## 改善箇所説明図

### 保安基準不適合発生箇所

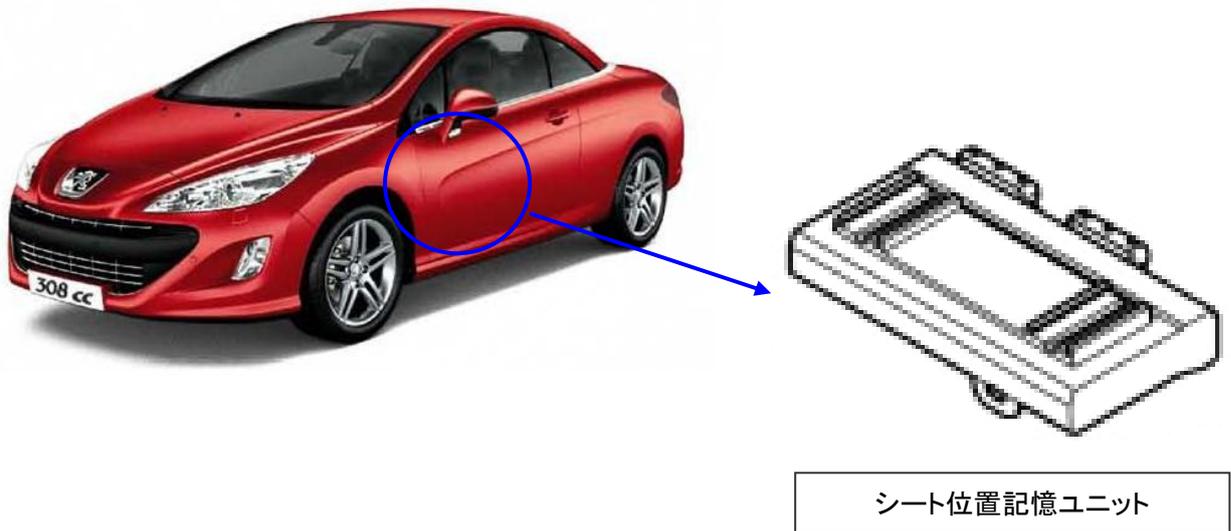
シート位置記憶ユニットのプログラムが不適切なため、シートバック位置の検出センサー故障時にシートバック位置が正しく検出されず、この状態でシートバックを調整すると、シートバックが操作者の意図と異なった方向に作動して、元の位置に戻せなくなる場合があります、安全に着席できないおそれがある。

全車両、プログラムを改善したシート位置記憶ユニットと交換する。

作業終了後、シート位置記憶ユニットに、黄ペイントでマーキングを行う。
